Commission économique pour l'Europe

**Forum mondial de l'harmonisation
des Règlements concernant les véhicules****191^e session**

Accord de 1958 :**Examen de projets d'amendements à des Règlements ONU existants,
soumis par le GRSP****Proposition de série 06 d'amendements au Règlement ONU
n° 95 (Choc latéral)****Communication du Groupe de travail de la sécurité passive***

Figure 2a
Blocs 1 et 3

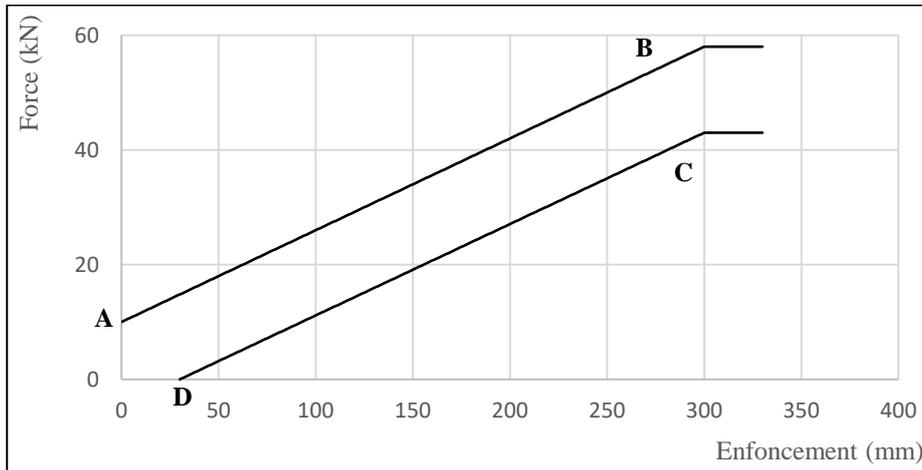
Annexe 5 – Appendice 2, lire :

Courbes force-enfoncement pour les essais dynamiques

Enfoncement	Force
A	0 mm	10 kN
B	300 mm	58 kN
C	300 mm	43 kN
D	30 mm	0 kN
